## **BDE 2020 Nr. 35**

## Entscheid Nr. 35/2020 vom 1. Mai 2020

Baugesuch (Terrassendach)

Detailschnitt Baugesuch vom 5. April 2019

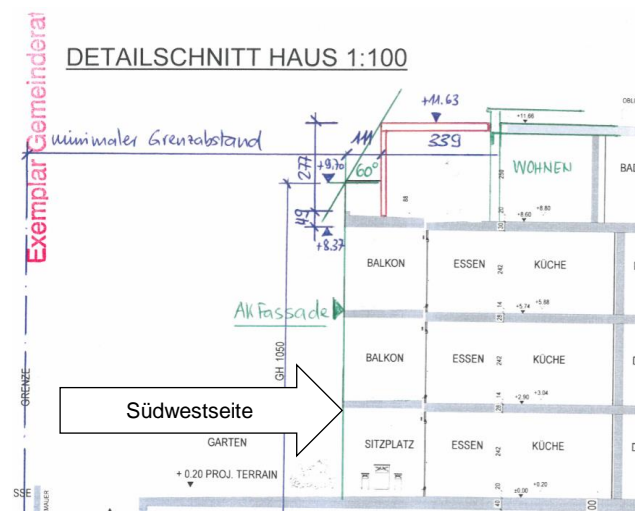
**b)** Mit Baugesuch vom 5. April 2019 (bei der Gemeinde am 16. Mai 2019 eingegangen) beantragte A.\_\_\_\_ beim Gemeinderat Z.\_\_\_\_ dennoch die Baubewilligung für die Erstellung eines Terrassendachs auf seiner Terrassenhälfte mit Verglasung und Beschattung oben und seitlich. Die Metallkonstruktion mit einer Grundfläche von 3,39 m x 7 m sollte gegenüber der gläsernen dunklen Balkonbrüstung an der Südwestseite der Terrasse so zurückversetzt werden, dass ihr höchster Punkt von der Balkonbrüstung unter einem Winkel von 60 Grad zurückliegen würde. Gemäss Angaben in den Bauplänen sollte die Balkonbrüstung der Terrasse zusammen mit denjenigen des 1. und 2.

Obergeschosses zur Ausserkante Fassade (AK-Fassade) des Mehrfamilienhauses zählen bzw. Bestandteil der Fassade an der Südwestseite sein.

d) Mit Beschluss vom 1. Juli 2019 verweigerte der Gemeinderat Z.\_\_\_\_ die Baubewilligung. Zur Begründung wurde im Wesentlichen geltend gemacht, das Bauvorhaben sei mit Art. 7 Abs. 3 des Baureglements der Gemeinde Z.\_\_\_\_ vom 18. September 2006 (abgekürzt BauR) nicht vereinbar. Nach dieser Bestimmung würden Geschosse, die von der maximalen Gebäudehöhe aus gemessen unter einem Winkel von 60 Grad von der Fassade zurückliegen, als Dachgeschosse (max. Umhüllung) gelten. Sie dürften einen Kniestock von max. 1 m innen gemessen (Oberkant fertig Boden bis Schnittpunkt Innenwand mit Dachuntersicht) nicht überschreiten, wobei diese Beschränkungen nur auf den Gebäudelängsseiten gelten würden. Für Attikabauten

werde die Umhüllungslinie bei der tatsächlichen Fassade angesetzt. Als Fassade sei derjenige Bauteil zu bezeichnen, der statisch tragende Funktionen aufweise und die Wärmedämmung beinhalte. Alle Teile eines Attikageschosses hätten innerhalb der definierten Umhüllung zu liegen, was beim Bauvorhaben nicht der Fall sei. Für die optische Wahrnehmung der Fassade sei nicht nur die Längsfassade massgebend. Es seien auch die Seitenfassaden miteinzubeziehen. Die Ausführungspläne und die Fotodokumentation würden belegen, dass die Balkone bei den Seitenansichten nicht als Teil der Fassaden, sondern als Vorbauten wahrnehmbar seien. Dies insbesondere dadurch, dass die Balkone beim Mehrfamilienhaus an der M.\_\_\_\_strasse 1 offen, materiell und farblich anders als die Hauptfassade (gedämmte Fassade) gestaltet worden seien. Die Beurteilung entspreche der gängigen Praxis der Politischen Gemeinde Z.\_\_\_\_. Die vom Gesuchsteller angeführten Art. 92 Abs. 1 des Planungs- und Baugesetzes (sGS 731.1; abgekürzt PBG) und Art. 56 des Baugesetzes vom 6. Juni 1972 (nGS 8, 134; abgekürzt BauG) seien zur Festlegung der Grenzabstände anwendbar. Für die Beurteilung des Attikageschosses seien diese nicht massgeblich.

(Quelle: mit Baubewilligung vom 2. September 2013 genehmigte Pläne zum 2. Obergeschoss und Attikageschoss des Mehrfamilienhauses an der M. \_\_\_ strasse 1)

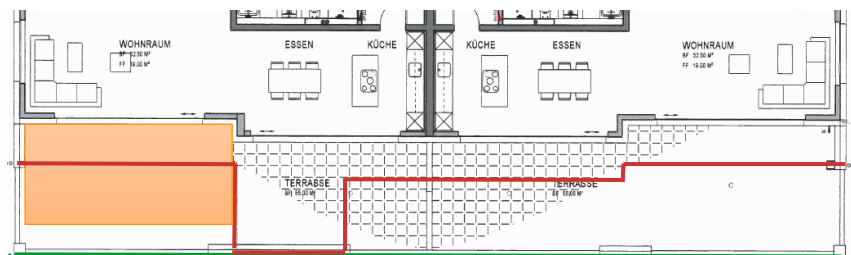
**5.2** Uneinigkeit herrscht jedoch bei der Frage, wo die Fassade an der Südwestseite im vorgelagerten Bereich des Terrassendachs verläuft. Die nachfolgenden Abbildungen zeigen den Verlauf der Südwestfassade gemäss Auslegung der Vorinstanz (rote Linien) und dessen Verlauf gemäss Auslegung des Rekurrenten (grüne Linien). Der durch das geplante Terrassendach abgedeckte Bereich im Attikageschoss wurde orange eingefärbt.

**5.2.5** Als Zwischenergebnis ist deshalb festzuhalten, dass die Vorinstanz bei der Beurteilung des Baugesuchs zu Recht auf die Fassade mit der Wärmedämmung abgestützt hat und diese Fassade an der Südwestseite nicht geradlinig verläuft. Nur auf einer Länge von rund 3,80 m verläuft die Fassade auf der gleichen Flucht mit den äussersten Teilen der Vorbauten. Das geplante Terrassendach würde deutlich über die Fassade hinausragen und wäre deshalb klarerweise nicht mit einem 60-Grad-Winkel von derselben zurückversetzt. Es würde zudem als Einrichtung zum Schutz vor Witterung mit seiner vertikalen Ausdehnung die Umhüllung im Lichte von Art. 7 Abs. 4 BauR überschreiten. Damit erweist sich die Erweiterung des Dachgeschosses mit dem geplanten Terrassendach als nicht reglementskonform, weil das Dachgeschoss dann als Vollgeschoss zu gelten hätte und vier Vollgeschosse in der W3 unzulässig sind. Die Verweigerung der Baubewilligung erfolgte somit unter diesem Gesichtspunkt zu Recht.

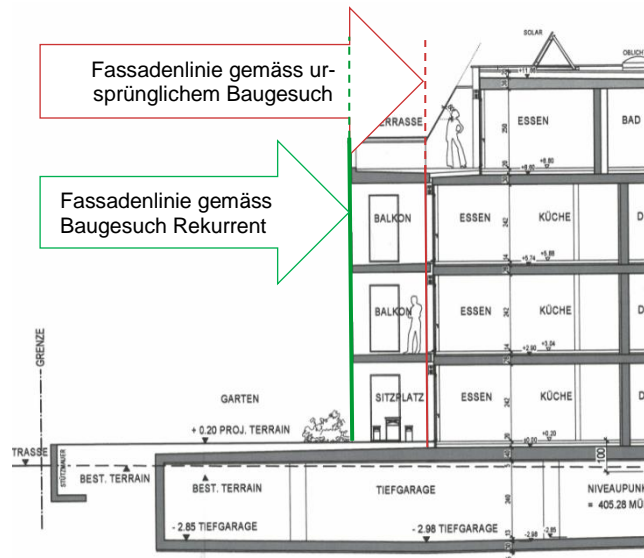
**5.2.1** Aus dem angefochtenen Beschluss ist zu entnehmen, dass die Vorinstanz die Umhüllungslinie bei Attikabauten bei der tatsächlichen Fassade ansetzt und als Fassade derjenige Bauteil bezeichnet wurde, der eine statisch tragende Funktion aufweist und die Wärmedämmung beinhaltet. Für Verwirrung dürfte gesorgt haben, dass wenig später der vom Rekurrenten im Baugesuch eingeführte Begriff der "Ausserkant-Fassade" durch die Vorinstanz aufgegriffen und hierzu erwähnt wurde,

es sei korrekt, dass die Ausserkant-Fassade (Balkone) für die Beurteilung der Grenzabstände herangezogen werde und im vorliegenden Fall die Vorbauten (Balkone) grösser als 50 % der Fassadenlänge seien und somit zu Hauptbauten würden.

**5.2.2** Dieser Sichtweise ist entgegenzuhalten, dass Balkone als an der Fassade vorgelagerte Bauteile stets zu den Vorbauten zählen. Wenn die in Art. 10 Abs. 8 BauR festgelegte maximale Ausdehnung der Vorbauten von mehr als der Hälfte der Fassadenlänge überschritten wird, so werden sie dennoch nicht zu Hauptbauten. Einzige Konsequenz ist bei einer Überschreitung, dass in solchen Fällen die Privilegierung bei Vorbauten in Bezug auf die einzuhaltenden Strassen- und Grenzabstandsvorschriften entfällt. Für die Bemessung des Strassen- und Grenzabstands ist stets die Fassade massgeblich. Wenn Vorbauten die maximal zulässige Ausdehnung überschreiten, so muss die ganze Baute (Hauptbaute und Vorbaute) soweit zurückversetzt werden, bis kein Teil der Vorbaute mehr in den Strassen- oder Grenzabstand ragt.

Südwestseite des Mehrfamilienhauses an der M. \_\_\_strasse 2 (gemäss Fotodokumentation des Rekurrenten)

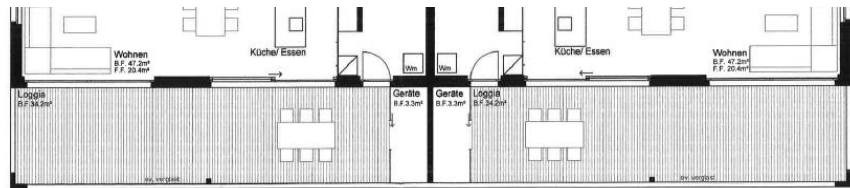
**6.1** Die Vorinstanz anerkennt, dass sie in der Vergangenheit bei der Beurteilung von Baugesuchen nicht nur auf den (wärmetechnischen) Fassadenbegriff zurückgegriffen hat und Bewilligungen auch dann erteilt wurden, wenn Vorbauten wie Balkone von aussen als Teil der Fassade in Erscheinung traten. Am Augenschein wurden die Baupläne zum vergleichbaren Objekt an der M.\_\_\_\_strasse 2, Grundstück Nr. 002, vorgelegt. Das zugrundeliegende Baugesuch hat die Vorinstanz am 18. Juni 2018 genehmigt. Bei jenem Mehrfamilienhaus wurde für die nach Art. 7 Abs. 3 BauR notwendige Rückversetzung auf die optische Wahrnehmung (Materialisierung) der Gebäudehülle abgestellt. Dabei wurde die Fassade auf die von aussen sichtbaren und

ohne Wärmedämmung ausgestatteten Abschlüsse der Balkone (Loggien gemäss Angaben im Baugesuch) verlagert.

Quelle: Pläne zum Erdgeschoss / Umgebung / Ober- u. Dachgeschoss 1:100 zum MFH an der M.\_\_\_\_strasse 2 gemäss Baugesuch

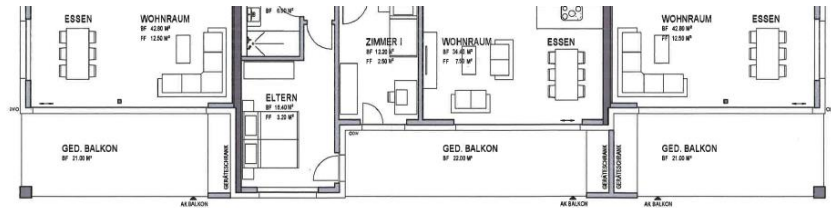
Von der Funktion her betrachtet unterscheiden sich die angeblichen Loggien an der M.\_\_\_\_strasse 2 nicht von den gedeckten Balkonen an der M.\_\_\_\_strasse 1, zumal jene Balkone ebenfalls gegen drei Seiten vor Witterungseinflüssen geschützt werden. Bei den an die Nordwestfassade bzw. an die Südostfassade angrenzenden beiden äusseren Balkonen wird heute unter Einsatz von schiebbaren Glas- oder Kunststoffscheiben ein Witterungsschutz erreicht. In der Baueingabe waren diese Scheiben noch nicht eingezeichnet. Sowohl die Loggien als auch die gedeckten Balkone sind mit einer Wand, Fenster und Türen vollständig gegen den Wohninnenbereich abgegrenzt.

Entgegen der Bezeichnung im Plan zum Erdgeschoss/Umgebung/ Ober- u. Dachgeschoss 1:100 zum Mehrfamilienhaus an der M.\_\_\_\_strasse 2 handelt es sich bei den über drei Stockwerke überdachten Wohnaussenbereichen jedoch nicht um Loggien. Auch wenn sich der Begriff der Loggia mit mehreren anderen architektonischen Fachbegriffen überschneidet, unterscheidet er sich vom Balkon dadurch, dass die Loggia hinter die Bauflicht zurückspringt und die Loggia im Gegensatz zum Balkon nicht über die Fassade krägt (vgl. FRITZSCHE/BÖSCH/WIPF/KUNZ, Zürcher Planungs- und Baurecht, 6. Auflage, Wädenswil 2019, S. 1545).

**6.3** Die Einstufung der Wohnaussenbereiche beim Mehrfamilienhaus an der M.\_\_\_\_strasse 2 unter Berücksichtigung der einheitlichen Materialisierung erweist sich deshalb als falsch. Die Wohnaussenbereiche krägen auch hier über die Fassade hinaus und springen nicht wie bei Loggien hinter die Bauflicht zurück. Das von der Vorinstanz beigezogene Kriterium der einheitlichen Materialisierung der sichtbaren Gebäudehülle, um in Einzelfällen bei der Anwendung von Art. 7 Abs. 3 BauR nicht auf die (wärmedämmende) Fassade zurückzugreifen, widerspricht dem Zweck der Bestimmung. Die Bestimmung dient insbesondere der Nutzungsbeschränkung, indem die Ausdehnung des Dachgeschosses im Sinn einer maximalen Umhüllung
